S.S.51 - VARIANTE DI CORTINA

LOTTO 1 - Bretella di penetrazione a SUD di Cortina

Relazione di ottemperanza alle prescrizioni dec/via n. 674/2023

2 PARERE REGIONE VENETO D.G.R. N° 606428 DEL 09/11/2023

2.2 CONDIZIONE N° 9

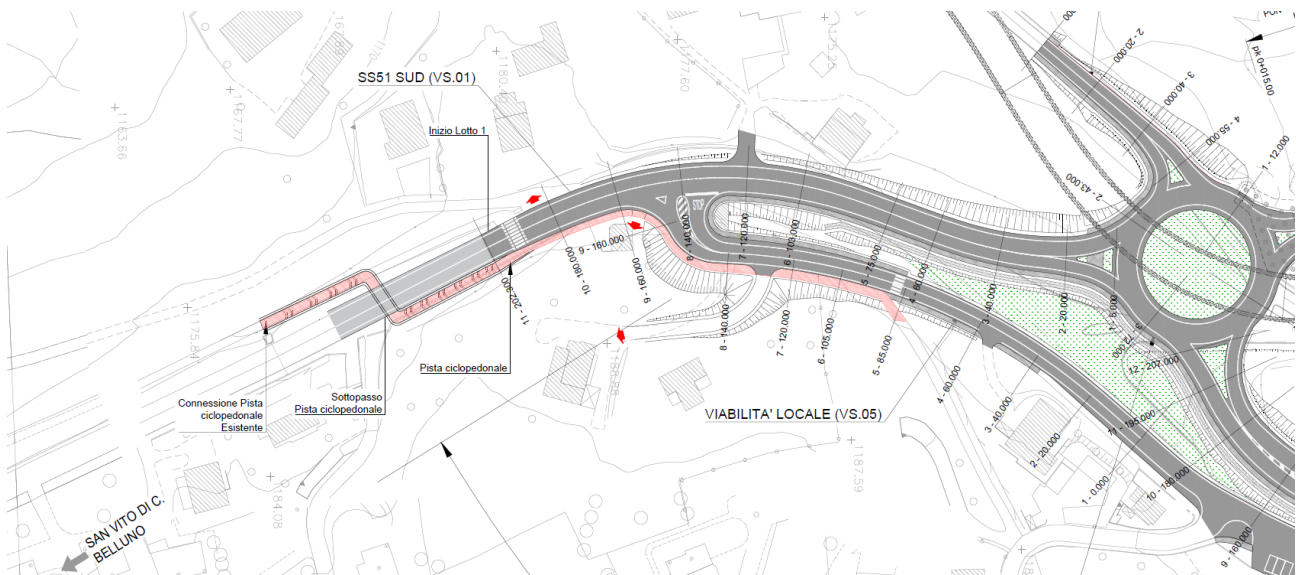
Per la pista ciclabile Lunga Via delle Dolomiti (Calalzo-Cortina), che interseca l'asse 5 della rotatoria 4 (sud), è opportuno che venga integrata nel progetto la realizzazione di un sottopasso o sovrappasso di attraversamento della ss51 in uno dei punti più pericolosi, in osservanza dell'art. 49 delle Norme Tecniche del P.T.C.P. della Provincia di Belluno (approvato con DGRV n. 1136 del 23/03/2010).

Di seguito viene riportata un possibile soluzione per l'eliminazione del "passaggio a raso" della pista ciclabile interferente con la S.S. 51 Alemagna; questa rappresenta una ipotesi di sistemazione del percorso ciclo-pedonale; la progettazione di tale sistemazione sarà curata nella successiva fase progettuale.

In questa fase progettuale viene inserito nel Quadro Economico una voce di indirizzo di spesa per questa specifica sistemazione (voce B19 *Oneri per la realizzazione dell'intervento di risoluzione dell'intersezione a raso tra la Pista Ciclabile e la S.S. 51 in Località Doneà inizio Lotto 1*)
